ACTA DE APROBACIÓN DE DISEÑOS DE ARBOLADO.	1319 - 2023
DEPENDENCIA QUE CONVOCA LA REUNIÓN	
STO - OAU	
Página 1 de 14

FECHA			Preside la reunión: Nicolás Del Campo Acero								
DD	MM	AAAA									
06	03	2023	Secretario:								
			Lugar: Virtual vía Teams								
Hora de Inicio: 3:00			a.m.	p.m.	x	Hora de Cierre: 4:00			a.m.	p.m.	x
Tema de reunión:			Aprobación de diseños paisajísticos del proyecto Torre de Urgencias Hospital el Tunal contrato 5008 de 2022								
Grupo que se reúne:			Jardín Botánico de Bogotá (JBB) – Secretaría Distrital de Ambiente (SDA)- Consorcio Tunal 2022 Equipo de Urbanismo y paisajismo								
ASISTENTES											
NOMBRE					EMPRESA / CARGO			CONTACTO			
Arq. Nicolás Del Campo Acero					JBB - STO			34770660 ext. 1008/1041			
Ing. Luis Gabriel Camacho					SDA - SEGAE			3778900			
Ing. John Eduardo Bohórquez					Consorcio TUNAL 2022			3002149518			
Arq. Ángela Parra R.					Consorcio TUNAL 2022			3202414372			
Arq. María Alejandra Román M					Consorcio TUNAL 2022			3212080101			
Arq. Miguel Leguizamo					Consorcio TUNAL 2022			3016472556

NOTA: Para los asistentes que no tienen compromisos en la presenta acta se adjunta lista de asistencia											
ORDEN

IDENTIFICACIÓN DE REDES EXISTENTES

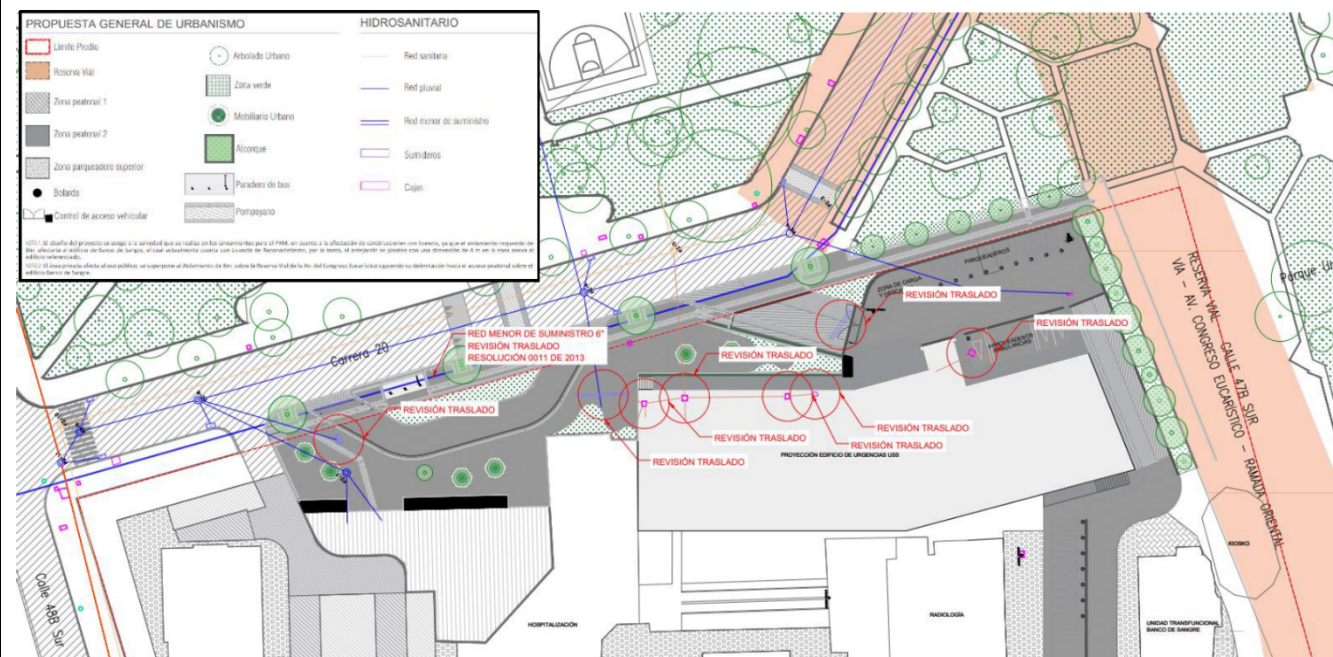
Se realizó una identificación de las redes y diferentes elementos que se encuentran en la zona utilizando los recursos dados por el levantamiento topográfico y de redes del Consorcio Tunal 2022 además de consultar la información dada por el IDECA. En primer lugar, se identifica que existe una red menor de suministro de 6" que pasa actualmente por el andén a intervenir y teniendo en cuenta los requerimientos normativos, se hace necesario que en obra exista una identificación y verificación de esta red, con el objetivo de garantizar que se realizarán los trámites necesarios y el proceso de coordinación requerida para que su ubicación final sea la recomendada según la Resolución 0011 de 2013.

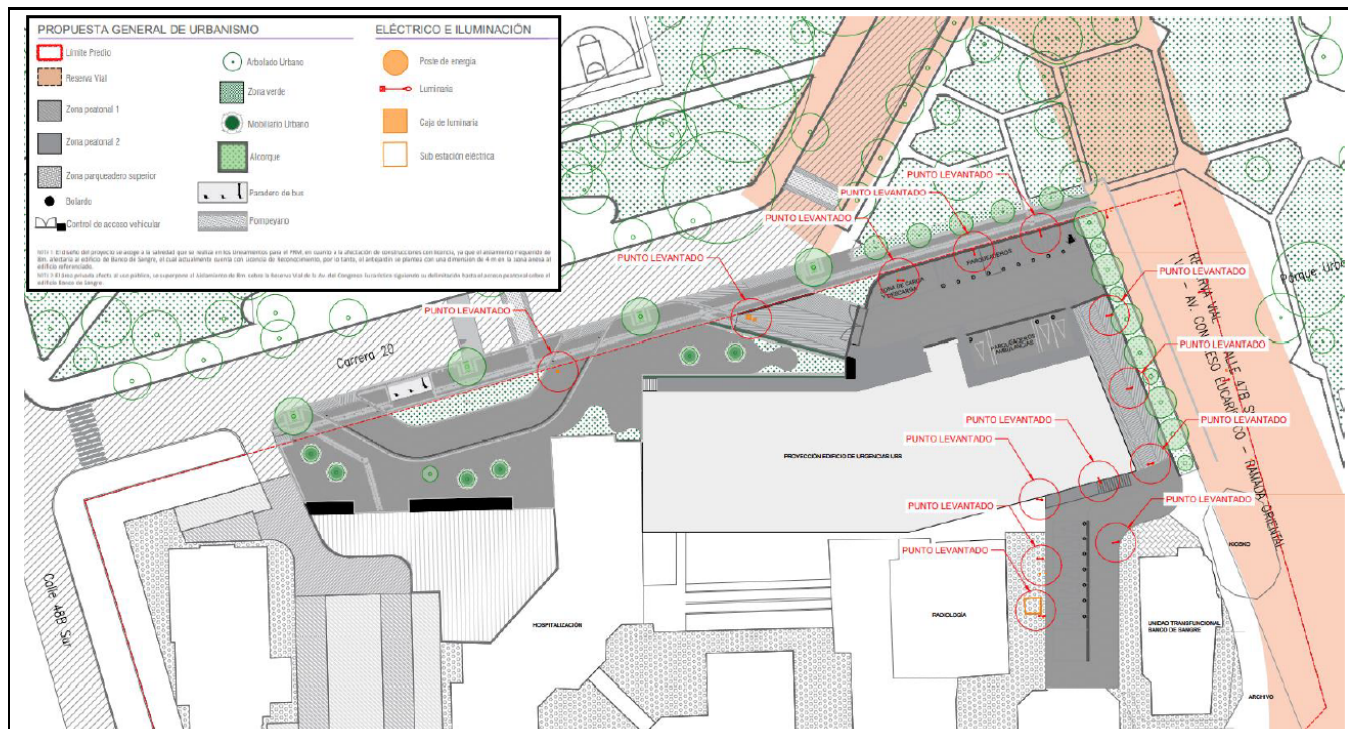
En cuanto a redes eléctricas y de iluminación, se identificaron una serie de cajas, postes y luminarias que se ubican actualmente en el lugar. Al igual que con el anterior componente, se realizó la superposición de estas sobre el plano de diseño propuesto. En este caso, se evidencia que actualmente no existe iluminación del espacio público sobre ese costado de la carrera 20, ya que todas las luminaria o postes que influyen en la zona de intervención se encuentran al interior de los límites del predio; además estas luminarias se ven obstruidas por las copas de los árboles existentes, generando un espacio público oscuro y poco amable con el peatón.

Para este caso, será necesario analizar a mayor detalle las cajas y acometidas del lugar, al igual que los postes de energía existentes, con el objetivo de poder plantear una propuesta de iluminación que esté coordinada con las diferentes redes y con los requerimientos de espacio público establecidos.
